Fluid & Energy Engineering  
GmbH & Co. KG

Unser Zeichen  
**2023-D-060-P6-R0**

## Erläuternde Stellungnahme zum Standort Sulingen

**Abbildung 1:** Gruppierung der Einzelstrukturen am Standort Sulingen - Stand 09-2020.

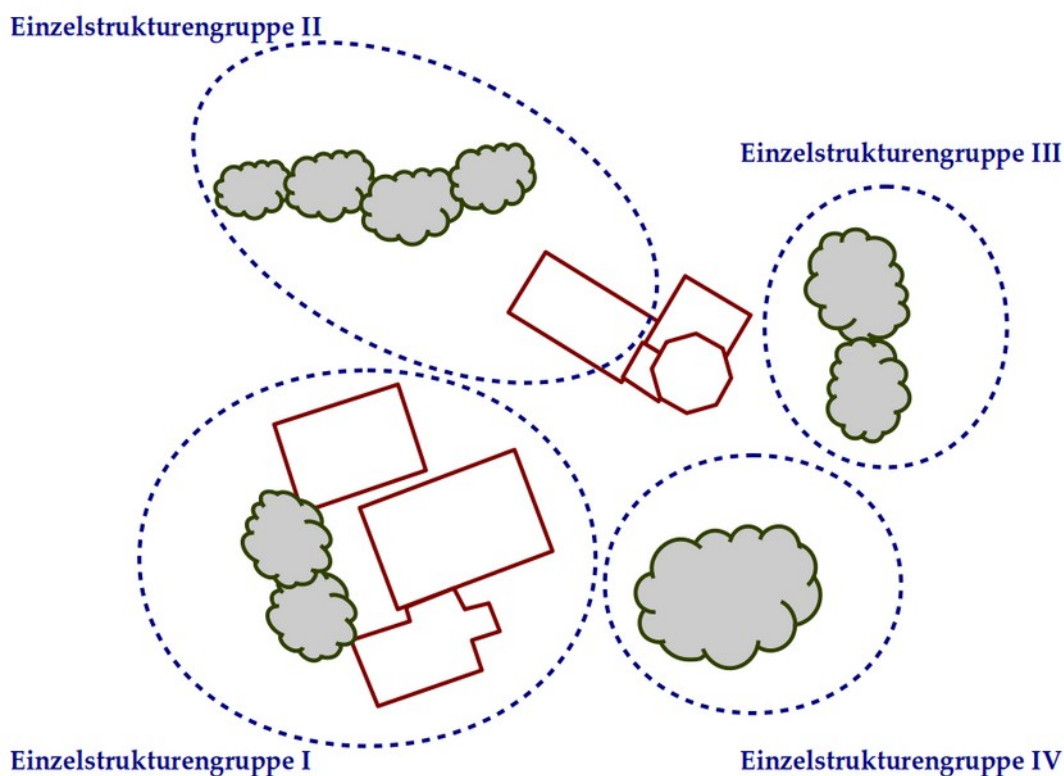
3. Der in /1/ als Einzelstrukturengruppe III im Osten der Windmühle identifizierte Baumbewuchs sei Anfang 2022 gefällt worden und stelle somit keine Beeinträchtigung der Windströmung mehr dar.
4. Der Baumbewuchs im Nordwesten der Windmühle, der in /1/ als Einzelstrukturengruppe II bezeichnet ist, soll in Absprache mit der Stadt entfernt werden.

Bei einer Vor-Ort-Besichtigung, die in /5/ dokumentiert ist, konnte bestätigt werden, dass im Vergleich zu 2020 im Bereich östlich der Mühle Bäume gefällt wurden, so dass die Mühle jetzt etwas freier angeströmt wird. Dies betrifft die in Abbildung 1 als Einzelstrukturengruppe III bezeichnete Baumgruppe. Die Einzelstrukturengruppe II soll gemäß /2/ noch entfernt werden.

In /1/ wurde damals auch der Fall betrachtet, dass nur die Einzelstrukturengruppe I mit dem dominierenden Gebäude südwestlich der Windmühle zu berücksichtigen ist. Hierzu wurde in den Berechnungsvarianten E und F in /1/ die Situation mit und ohne die damals als Planung zu berücksichtigende Wohnbebauung betrachtet. Die Varianten E und F können daher für den Einfluss einer Wohnbebauung mit einer maximalen Firsthöhe von 7m weiterhin zugrunde gelegt werden.

Als Zwischenfazit kann somit festgehalten werden, dass die Untersuchungen in /1/ für eine Wohnbebauung mit einer maximalen Firsthöhe von 7m weiterhin gültig und belastbar sind. Der Fall, dass die Einzelstrukturengruppe II - IV (siehe Abbildung 1), die aus Gehölz und Bäumen bestehen, eventuell nicht mehr zu berücksichtigen sind, wurde in /1/ bereits betrachtet.

**Abbildung 2:** Qualitative Darstellung der Nachlaufströmung hinter einer quaderförmigen Bebauung.

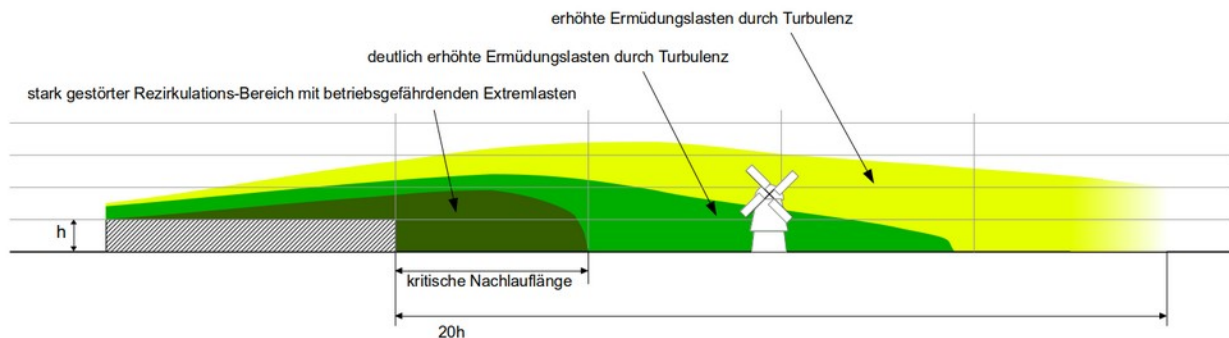
Man erkennt in Abbildung 2, dass der dreifache Abstand der kritischen Nachlauflänge für diesen Fall ebenfalls ein sinnvolles Maß darstellt, um deutlich erhöhte Ermüdungslasten durch Turbulenzintensitäten für eine quaderförmige Bebauung auszuschließen.

Diese Bedingung wird durch die höhere Bebauung in den Bereichen westlich des Windmühlenweges nicht eingehalten. Die Windmühle befindet sich hier bezogen auf die einzelnen Gebäudegruppen etwa beim 1,8fachen bis 2fachen der kritischen Nachlauflänge. Dies wird durch die Position der Windmühle in Abbildung 2 veranschaulicht.

Die mögliche Bebauung westlich des Windmühlenweges reiht sich damit in den Einfluss der Einzelstrukturengruppe I mit dem dominierenden Gebäude südwestlich der Windmühle ein und wird zu ähnlich erhöhten Turbulenzintensitäten führen. Während durch die Einzelstrukturengruppe I vor allem der Sektor WSW betroffen ist, dehnt sich dieser Windrichtungsbereich jetzt deutlich auf die Sektoren von SSW bis WNW aus.
